**INFORME CONSOLIDADO DE LA EVALUACIÓN  
DECLARACIÓN DE IMPACTO AMBIENTAL DEL PROYECTO  
“NUEVO PROYECTO INMOBILIARIO CONDOMINIO CANAL DE LA LUZ”**

Tabla 2 Antecedentes generales del Proyecto o actividad	
Objetivo general	El objetivo del Proyecto es la construcción y operación de dos condominios con un total de 406 viviendas de dos pisos, en una superficie de 22,3 hectáreas aproximadamente.
Descripción general del Proyecto	<p>El Proyecto consiste en la construcción y operación de dos condominios emplazados en el Lote 1 Norte y Lote 2 Sur, con 406 unidades habitacionales totales en una superficie de 22,3 hectáreas aproximadamente.</p> <p>La fase de construcción tendrá una duración de 52 meses de acuerdo con cronograma que se presenta en la Figura A.43 del Anexo 05.1_Capítulo A Descripción de Proyecto de la Adenda Complementaria y posee las siguientes etapas constructivas:</p> <p>La primera etapa constructiva contempla 158 unidades habitacionales, 158 estacionamientos para vehículos, 17 estacionamientos para visita, áreas verdes privadas, portería y zonas de acopio, en una superficie aproximada de 7,6 hectáreas, considerando además 2,3 hectáreas para la materialización de vialidades

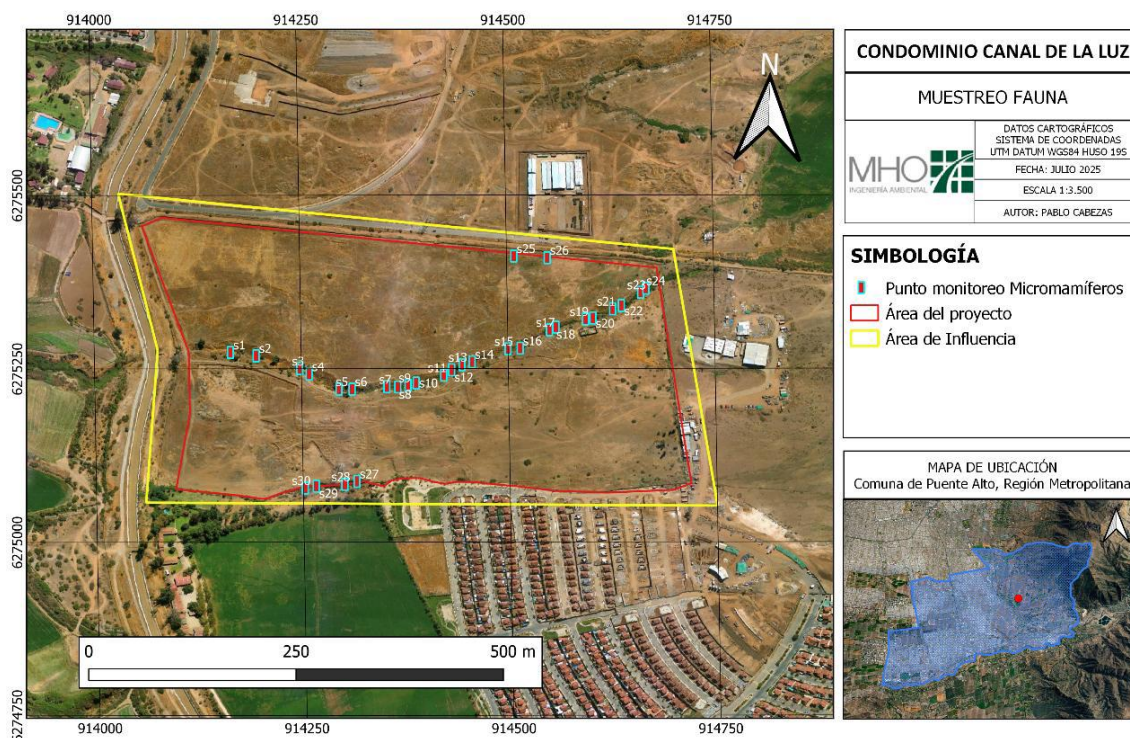
- a) En consideración a lo solicitado en el Informe Consolidado de Solicitud de Aclaraciones, Rectificaciones y/o Ampliaciones a la Declaración de Impacto Ambiental del Proyecto "Nuevo

Proyecto Inmobiliario Condominio Canal de la Luz", se realizó un nuevo levantamiento en terreno durante la campaña ejecutada en julio de 2025, correspondiente a la época invernal. El esfuerzo de muestreo que incluye este nuevo levantamiento consideró metodologías adicionales para evaluar la abundancia y riqueza de micromamíferos con el muestreo a través de trampas vivas o trampas Sherman, las cuales permitieron una búsqueda específica enfocada en los micromamíferos posibles de encontrar en el área del proyecto. Las trampas se instalaron en los sitios con mejores condiciones de hábitat para el grupo objetivo, prefiriendo los lugares con vegetación densa del tipo matorral, además sitios con rastros de animales, especialmente, aquellos donde se observaron madrigueras y suelos arañosos. Se instaló un total de 60 trampas en 30 diferentes puntos del área de influencia del proyecto durante 2 noches seguidas. Las trampas se prepararon con telas de algodón para proporcionar refugio a las posibles capturas y se utilizó como cebo una mezcla de avena, esencia de vainilla y plátano molido.

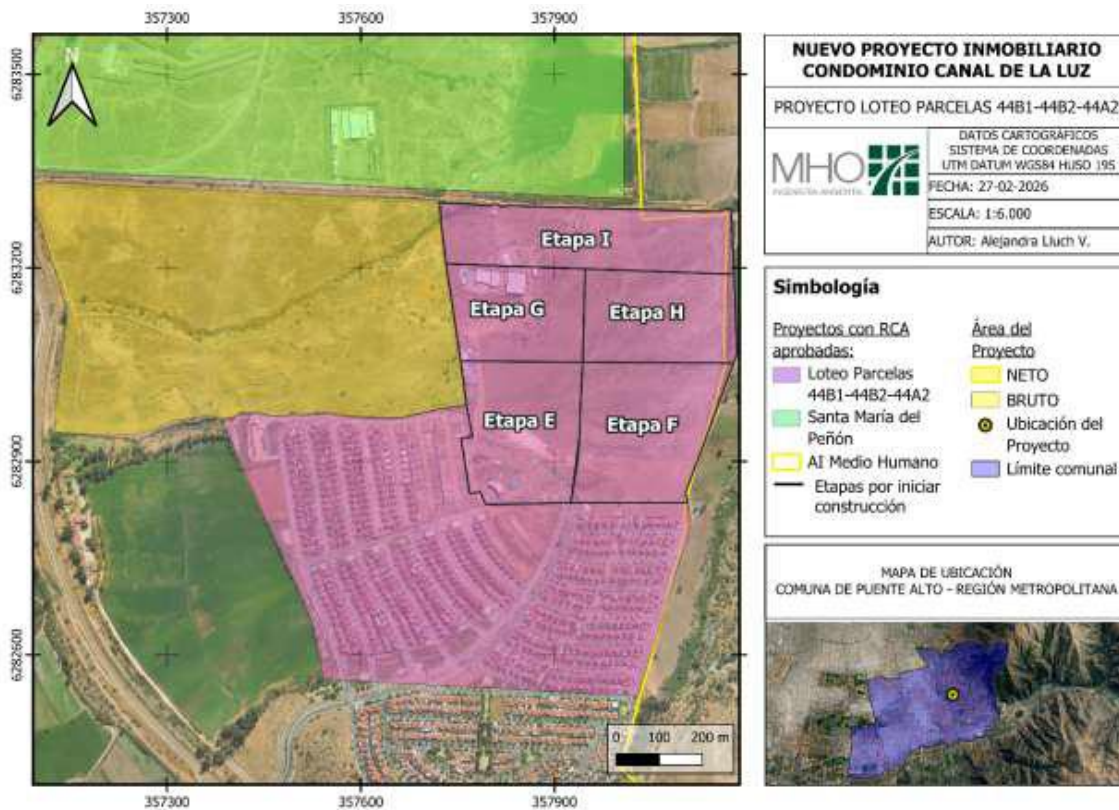
**Observación:** *Se debe trabajar si o si en el impacto que esto producirá en el tráfico de vehículos, hoy en día solo para bajar desde el canal de la luz hacia Camilo Henríquez por la calle el peral puedes tardar desde 45 minutos a una hora, es algo absolutamente inaceptable, se deben realizar doble vía de subida y de bajada, ya que en horarios peak es todos los días lo mismo.*

Al respecto, se informa que las modelaciones efectuadas en la actualización del Estudio de Movilidad ([Anexo 03.2](#) de la Adenda Complementaria) así como en las presentaciones del estudio en la Adenda y la DIA, permiten evidenciar que durante los periodos Punta Mañana y Punta Tarde son los periodos donde se concentra el mayor flujo de vehículos por Av. El Peral en toda la extensión evaluada en la red de modelación SATURN. Aquello se debe principalmente a que en horario Punta Mañana las personas que habitan los proyectos inmobiliarios de viviendas del sector deben bajar por Av. El Peral para conectarse a Av. Camilo Henríquez que corresponde a una vía estructurante y esencial para el traslado de las personas hacia otros puntos de la ciudad.

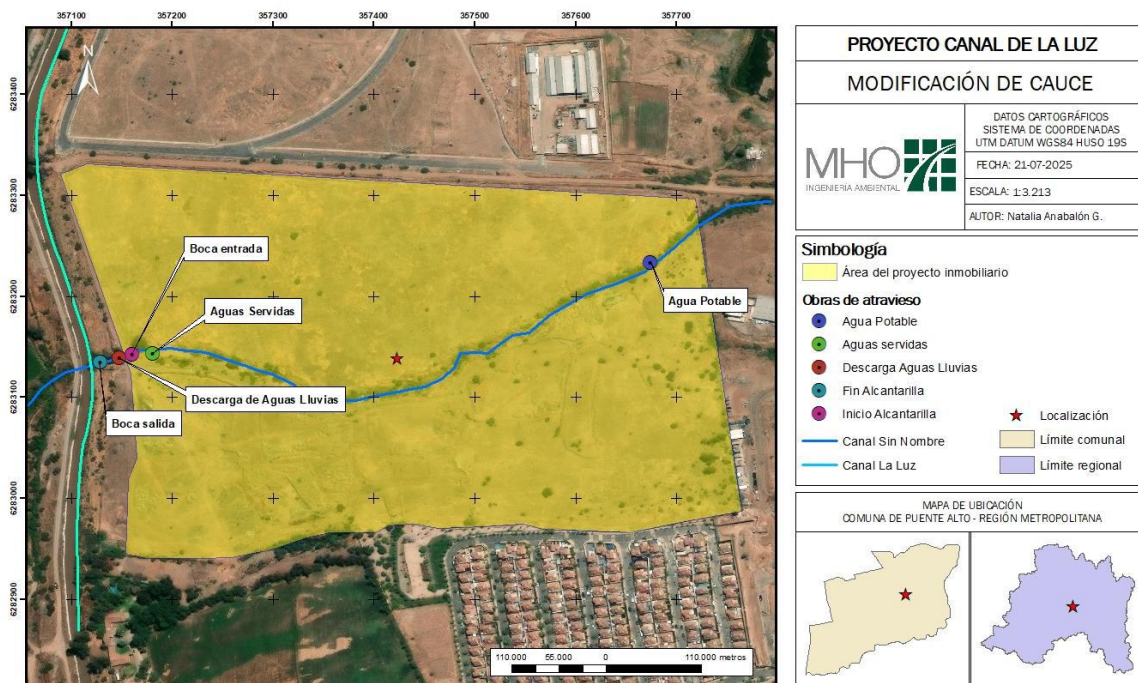
**Observación:** Existe un canal sin nombre que atraviesa todo el predio del proyecto y no se ha realizado un estudio de inundación para saber si aplica el PAS 146, se solicita se pueda hacer dicho estudio para analizar dicha presentación ante la autoridad ambiental y así evitar inundaciones y contaminación de las aguas producto de precipitaciones de tormenta.

Al respecto, se informa que al proyecto no le aplica el PAS 146 dado que este corresponde al permiso asociado para realizar actividades de caza o captura de ejemplares de animales de especies protegidas para fines de investigación, para el establecimiento de centros de reproducción o criaderos y para la utilización sustentable del recurso.

Al proyecto en evaluación le aplica el PAS 156, correspondiente al permiso para efectuar modificaciones de cauce, por las obras a realizar en la Quebrada Norte, correspondientes a atravesos aéreos de aguas servidas y agua potable, una modificación a la alcantarilla existente que conecta la quebrada con el Canal de la Luz y el sistema de descarga de aguas lluvias; la figura siguiente presenta la ubicación de dichas obras asociadas al Proyecto, las que se detallan en el [Anexo 04 PAS 156](#) de la Adenda Complementaria:
